## Háteigsvegur 35 – Fyrirspurn breyting á deiliskipulagi - USK24020276

Á embættisafgreiðslufundi skipulagsfulltrúa 7. mars 2024 var lögð fram fyrirspurn Ásgeirs Ásgeirssonar, dags. 23. febrúar 2024, um breytingu á deiliskipulagi Kennaraháskóla Íslands/Sjómannaskólans vegna lóðarinnar nr. 35 við Háteigsveg.

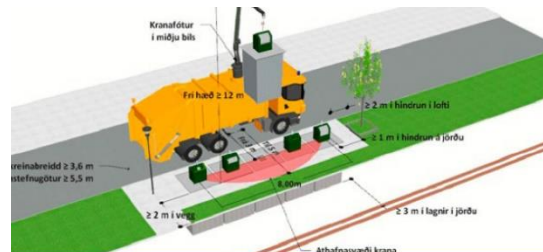
Ekki er gerð skipulagsleg athugasemd við að heimila djúpgáma, djúpgámarnir þurfa að vera 6 fyrir 60 íbúðir. Fjarlægð frá ystu brún gámsins í húsvegg eða fastan hlut skal vera að lágmarki 2 m af öryggisástæðum, sjá skýringarmynd hér til hliðar. Staðsetning gáma skal vera þannig að losun þeirra hindri ekki aðra umferð og öryggi notenda, starfsfólks sorphirðunnar og vegfarenda sé tryggt.

Samkvæmt fyrirspurnaruppdrætti er K5 of nálægt djúpgámunum, svo ekki gengur að hafa K5 á suðaustur horni lóðarinnar. Bent er á að mikilvægt er að 90 % hjólastæðanna sé í læstu rými og 10 % sé staðsett við innganga samanber samþykktu deiliskipulagi.

Ekki er gerð athugasemd að færa grenndargáma, ekki er tekið jákvætt í að fjölga bílastæðum samanber uppdrætti.

Ekki er gerð skipulagsleg athugasemd við að hönnuðir fái að stýra því hvernig 60 íbúðunum er skipt á milli K byggingareitanna. Bent er á halda þarf hæðum hvers K byggingareits samkvæmt eldra deiliskipulagi.

Gera þarf betur grein fyrir ofanvatnssafnpúkkum. Margar grænar og skemmtilegar lausnir er hægt að innleiða fyrir blágrænar ofanvatnslausnir best er að hafa grænt svæði sem hægir á vatninu. Ekki verður heimilað að fara inn fyrir helgunarreit menningarminja samanber uppdrætti.

Bent er á lagfæra þarf uppdráttinn, bæta þarf heiti gildandi deiliskipulags og götuheiti efst á uppdráttinn.
